| Název: | STAVEBNĚ TECHNOLOGICKÝ PROJEKT POLYFUNKČNÍ DŮM NA YPSILONCE | | Měřítko: - Formát: - Datum: 01/2019 |
| Obsah: | SEZNAM PŘEDANÉ DOKUMENTACE POSOUZENÍ PŘEDANÉ DOKUMENTACE | | Číslo: 00.01 01 |

3 Posouzení předané projektové dokumentace

Obrázek 4- Řez schodišťovým ramenem

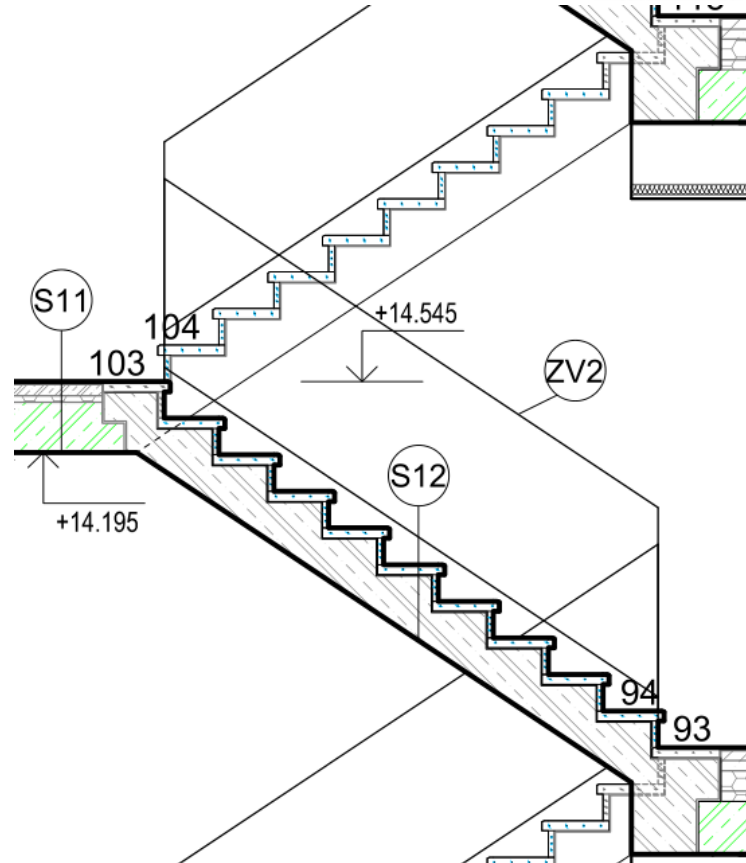
V normě „ČSN 73 4130 Schodiště a šikmé rampy – Základní požadavky“ jsem vyhledal požadavky na dvouramenné schodiště a porovnal s navrženým schodištěm.

Tabulka 3- Posouzení návrhu schodiště

| Požadavek | Požadovaná hodnota | Navržená hodnota | Posouzení |
| Sklon | $25^\circ < \alpha < 35^\circ$ | 34° | Splněno |
| Šířka ramene | ≥ 1200 mm | 1200 mm | Splněno |
| Šířka podesty | Šířka ramene + 100 mm | 1300 mm | Splněno |
| Průchodná šířka | ≥ 1900 mm | 1993 mm | Splněno |
| Podchodná výška | ≥ 2100 mm | 2405 mm | Splněno |
| Počet stupňů v rameni | ≤ 16 stupňů | 9 stupňů | Splněno |
| Šířka stupně | 250-300 mm | 280,0 mm | Splněno |
| Výška stupně | 150 -180 mm | 166,7 mm | Splněno |

Navržené schodiště splňuje požadavky.
